### Consulta Pública

Convoca COMIREC por los siguientes proyectos de red fina de cloacas en Tigre

“Red Secundaria Cloacal Barrios López Camelo Sur y San Lorenzo Oeste”

Programa de Saneamiento Ambiental de la Cuenca del Río Reconquista

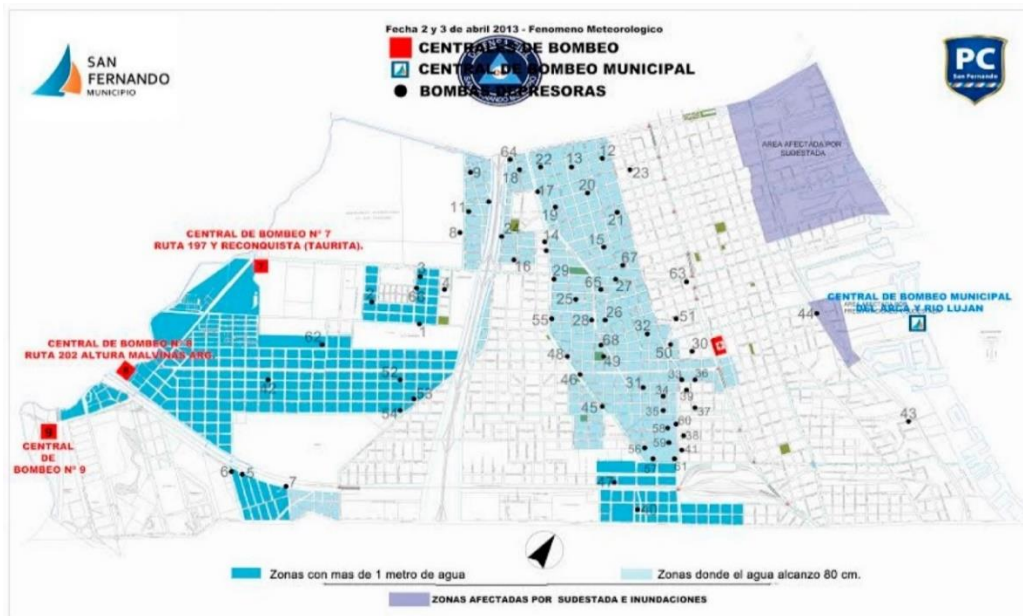
En el año 2013 sufrió graves inundaciones el Partido de San Fernando. Como consecuencia Virreyes Oeste sufre los desbordes de la Planta, como lo demuestra el mapa presentado por la Municipalidad de San Fernando que adjunto

El director de DIPAC en 2019, el Ingeniero Henrich en reunión del 5 de noviembre del 2019 con COMIREC y MICI, explicó que en las precipitaciones del 2 de abril 2013, la planta desbordó porque los desagües pluviales no daban abasto, y los excesos pluviales se volcaron en los desagües cloacales
